**Avis délibéré de la mission régionale
d'autorité environnementale
Hauts-de-France
sur le projet de parc éolien sur la commune de
Flesquières (59)
Étude d'impact du 3 octobre 2024**

n°MRAe 2024-8401

AVIS DÉLIBÉRÉ n° 2024-8401 adopté lors de la séance du 19 décembre 2024 par
la mission régionale d'autorité environnementale Hauts-de-France

Plan de situation (cahier 8_plan 2500 page 6)

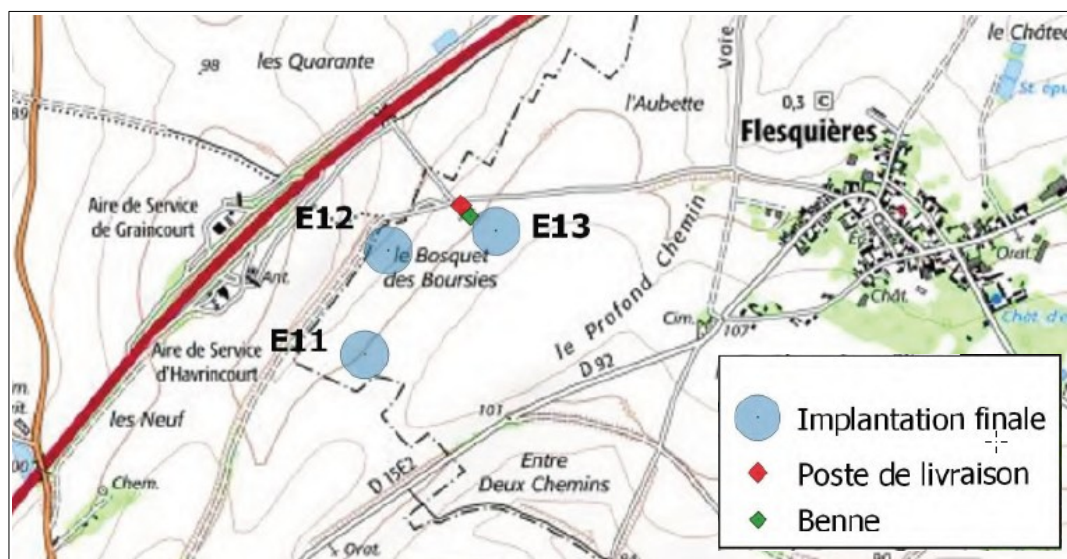
Le tracé définitif du raccordement du parc éolien au réseau de distribution électrique n'est pas encore défini. Selon l'étude, la définition précise de ce tracé est du ressort du gestionnaire du réseau ENEDIS ou de la régie locale privée, lors de la demande de raccordement, et conditionnée à l'obtention du permis de construire (étude d'impact page 33). L'étude d'impact précise cependant que les câbles seront enterrés le long des chemins d'exploitation et traverseront ponctuellement des parcelles agricoles avec une faible emprise (page 176 de l'étude d'impact), et conduira à un impact négligeable.

Le raccordement du parc éolien est un élément du projet dès lors qu'il est réalisé dans le but de permettre aux éoliennes de fonctionner, il doit être étudié.

L'autorité environnementale recommande d'évaluer la nécessité, une fois le tracé définitif du raccordement connu, d'actualiser l'évaluation des impacts avec le cas échéant, mise en œuvre de la séquence éviter, réduire, compenser, en particulier si des espaces à enjeu sont impactés par les travaux de raccordement et/ou si des créations de lignes aériennes sont nécessaires².

Carte d'implantation des parcs éoliens autour du projet (étude d'impact page 39)

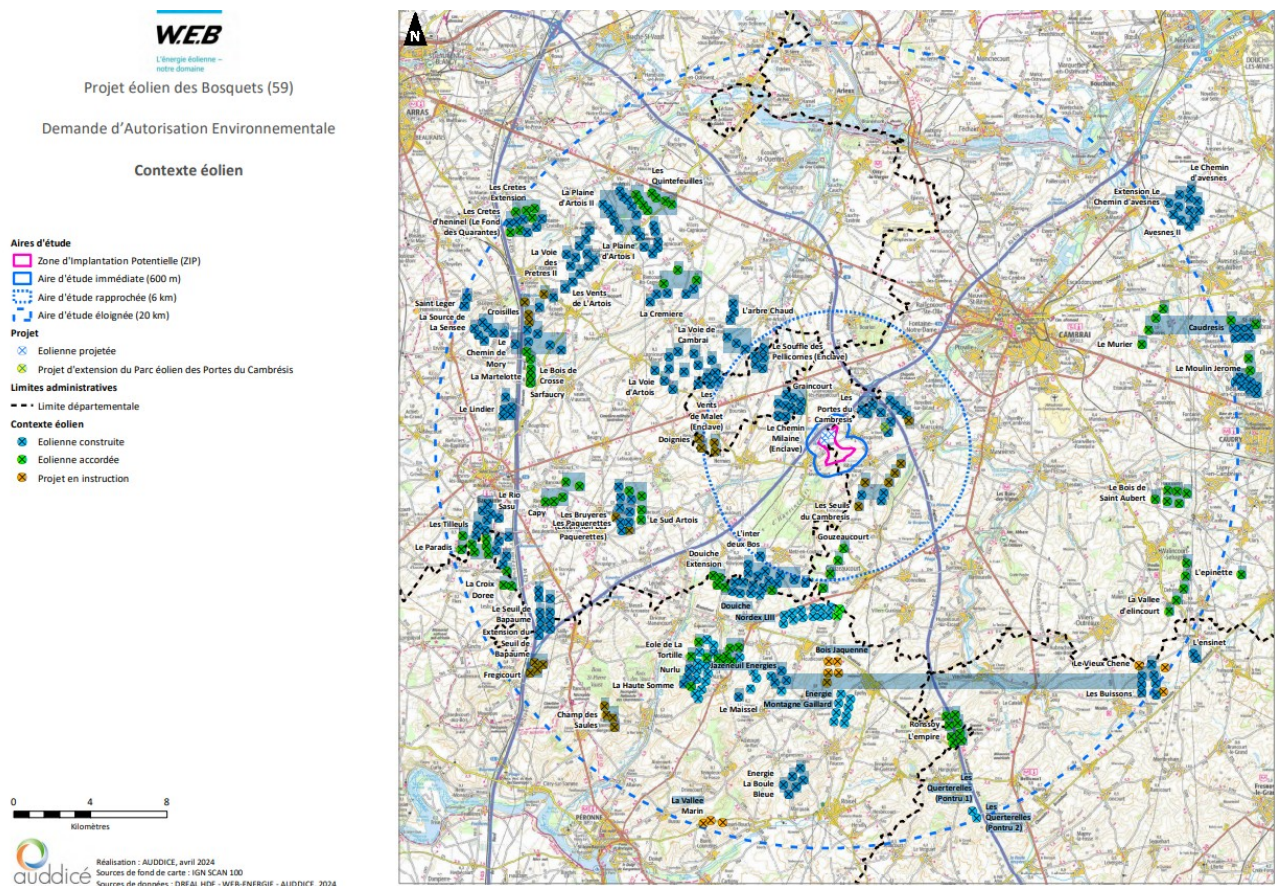
Le projet est localisé dans un contexte éolien très marqué comme le fait apparaître la carte ci-dessous .

La ZIP est implantée entre trois ensembles très importants sur Graincourt-lès-Havrincourt, autour de l'A26 et sur Ribécourt-la-Tour, avec des risques d'encerclement des villages de Flesquières, Havrincourt et Graincourt-lès-Havrincourt pour une puissance installée limitée. Il est nécessaire de mener une réflexion à l'échelle d'un territoire plus large sur les sites à privilégier pour le développement de parcs éoliens, notamment avec le choix entre agrandir les ensembles existants et en créer de nouveaux.

- *de justifier le choix de la zone d'implantation potentielle (ZIP) à travers une réflexion à une échelle plus large sur les sites à privilégier ;*
- *revoir la ZIP pour prendre en compte les enjeux relatifs à la ZNIEFF 1 et au corridor*
